## **Záznam ze závěrečné profesní porady ke zpracovávání dokumentaci**

### **„Rozšíření CDP Přerov – nová budova“**

#### **v úrovni dokumentace pro stavební povolení a provedení stavby (DSP+PDPS)**

##### **– stavební část,**

### .042 Vzduchotechnika a chlazení

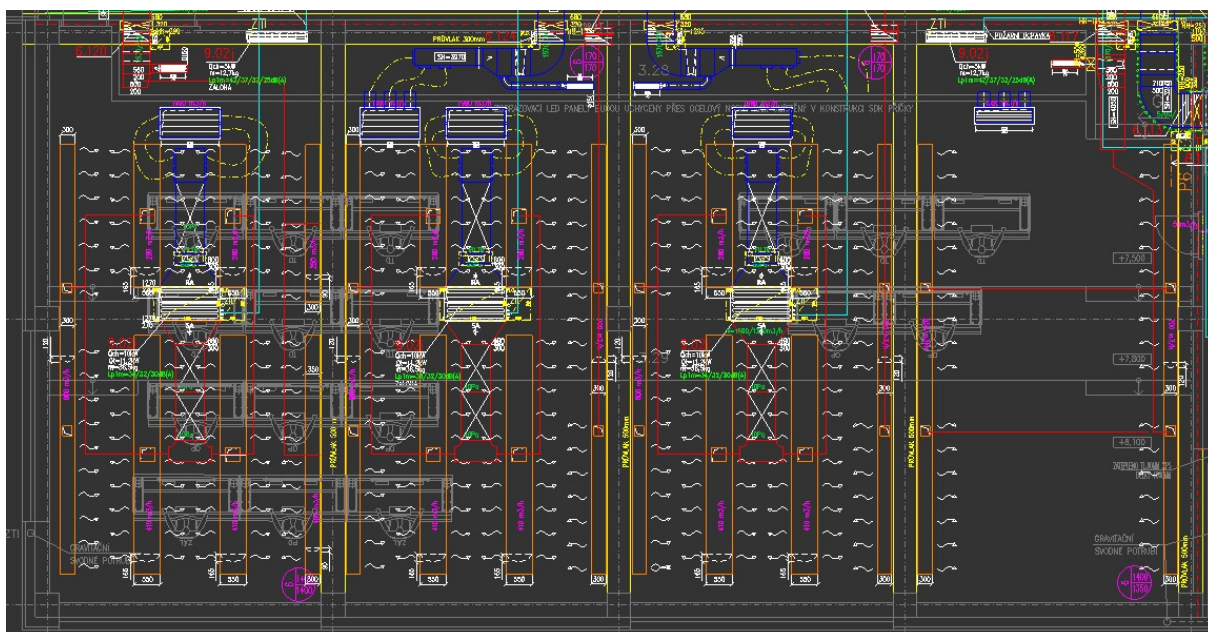
Byl prezentován rozsah projekčních prací v 6.NP na základě změny polohy strojovny VZT a řídicího sálu VRT. Dopady úprav v 6.NP jsou spíše koordinační povahy (úprava trasy silnoprůdu, MaR, ÚT a ZTI), dále došlo k mírnému navýšení příkonů u centrálních VZT jednotek 1,5,6,7 – posílení ventilátorů z důvodu delších tras VZT rozvodů v nové strojovně VZT.

Dále byl prezentován přesnější návrh distribuce vzduchu – textilních vyústek – v řídicích sálech. Připomínka investora ohledně vzdálenosti přívodních a odvodních koncových elementů bude zapracována tak, aby nedocházelo ke zkratu přiváděného a odváděného vzduchu.

Na základě změny technologického vybavení v řídicích sálech (LED panely), které má nižší hodnoty vyzářeného tepla, došlo ke snížení příkonu na chlazení o dalších cca 70 kW v řídicích sálech a technologických místnostech řídicích sálů. Princip chlazení řídicích sálů i technologie řídicích sálů zůstává stejný. V řídicích sálech je uvažováno s chlazením zálohovaným systémem n+1 (2 ks chladicích jednotek pro pokrytí tepelné zátěže + 1 ks jako záloha). V místnostech technologie ŘS je uvažováno zálohování systémem 2n – tedy 100% záloha.
